PODSUMOWANIE KONSULTACJI SPOŁECZNYCH

dotyczących przebudowy osiedlowej przestrzeni międzyblokowej
pomiędzy ul. Widną, Nauczycielską i Chwaznieńską

Gdynia, lipiec 2021

Dział Inwestycji Laboratorium Innowacji Społecznych

Wariant 2

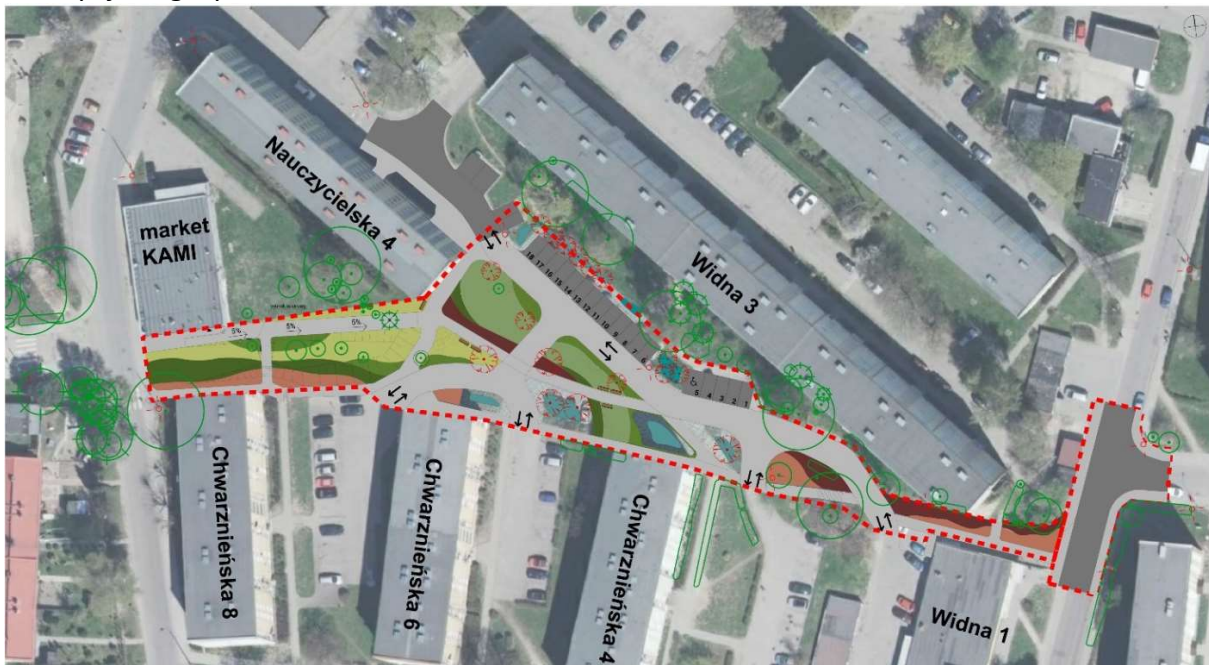
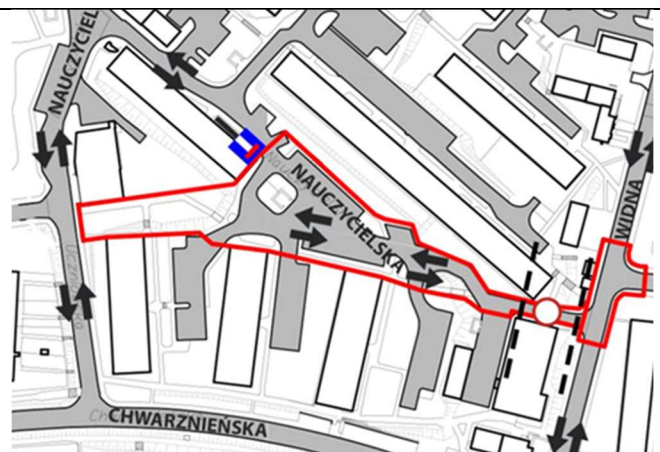
- 5) ilości i lokalizacji miejsc postojowych dla aut osób niepełnosprawnych;
- 6) uwzględnienia faktu realizacji dostaw do sklepu Stokrotka (w wariancie 2 samochody dostawcze będą przejeżdżać przez osiedle);

na **uniemożliwieniu tranzytowego przejazdu** przez osiedle ze względu na to, że stanowi ono jedno z kluczowych założeń służącym realnej poprawie bezpieczeństwa. Wybrano do realizacji wariant, w którym **wjazd na plac między blokami jest od strony ulicy Widnej** – z uwagi na funkcjonujące skrzyżowanie z sygnalizacją świetlną przy ulicy Widnej oraz z uwagi na ulokowanie dużego sklepu (Stokrotka) pod adresem Widna 1 (samochody dostawcze mają w wybranym wariantcie krótki i bezpośredni dojazd do sklepu). Przeprojektowano zagospodarowanie wewnątrz tej przestrzeni tak, aby cały omawiany obszar zostanie oznaczony jako strefa zamieszkania, czyli strefę, w której pieszy może się poruszać swobodnie po całej udostępnionej do użytku publicznego przestrzeni i **ma pierwszeństwo przed pojazdami** (kierujący musi ustąpić pieszemu w każdym wypadku). W strefie zamieszkania obowiązuje ograniczenie prędkości do 20 km, postój pojazdu jest dozwolony jedynie w miejscach do tego wyznaczonych, progi zwalniające oraz przejścia dla pieszych nie muszą być oznaczone znakami pionowymi.
